# Service Bulletin

**Date:** January 30, 2001  
**Bulletin No:** 2001-1-18

**Affected Model(s):** 2001 Panther 550  
**VIN:** Not Applicable

**Subject:** Passenger Seat & Tool Box Base/Staples

Fig.1

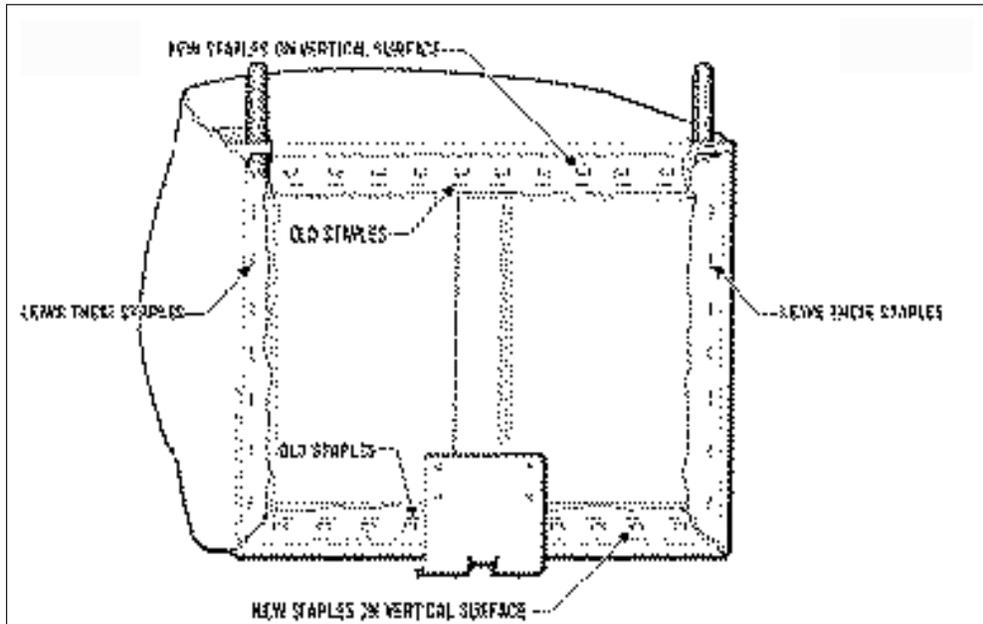
**Condition:** It has been determined that on some of the affected models, staples may be protruding through the front and rear base areas of the passenger seat/tool box. This condition may cause injury to the fingers or to the hand.

If protruding staples are present, remove the passenger seat; then install new ¼ in. staples taking care to properly align the staples to prevent them from protruding into the toolbox area. See Fig. 1 for the proper stapling procedure.

Carefully remove the existing staples taking care not to tear the vinyl.

Fig.1

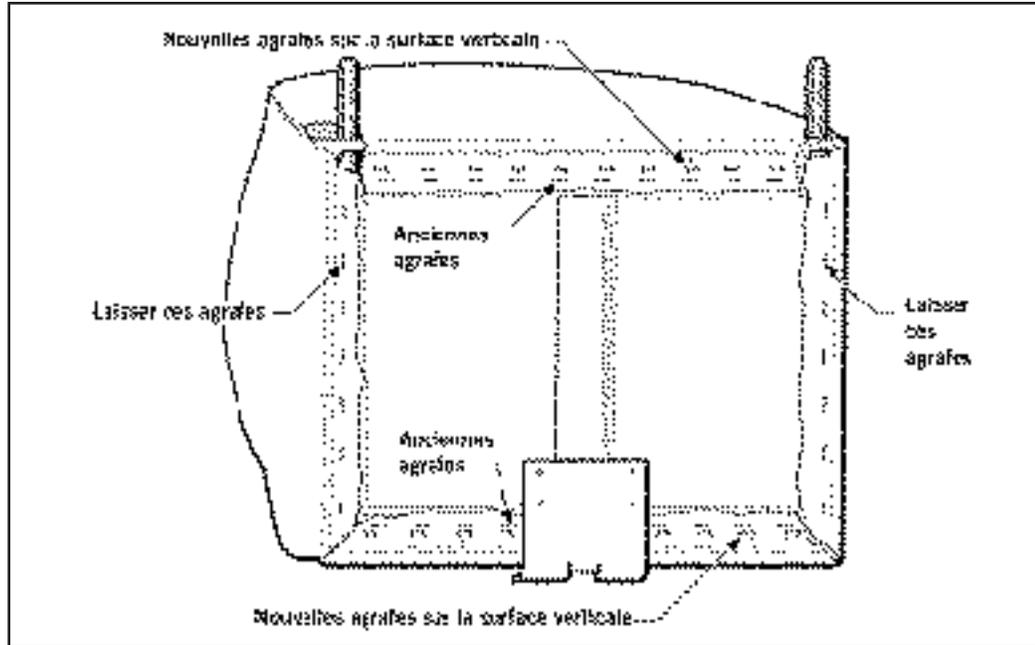
Il a été déterminé que sur certains modèles concernés, les agrafes peuvent dépasser à travers le devant et l'arrière de la région de la base du siège du passager et du coffre à outils. Cette condition peut causer des blessures aux doigts ou à la main.

Si des agrafes dépassant sont présentes, retirer le siège du passager; ensuite installer les nouvelles agrafes de 0,635 cm (1/4 po) en prenant soin d'aligner correctement les agrafes afin de prévenir qu'elles dépassent de la région du coffre à outils. Voir la Fig. 1 pour le procédé d'agrafage adéquat.

Retirer avec soin les agrafes présentes en prenant garde de ne pas déchirer le vinyl.
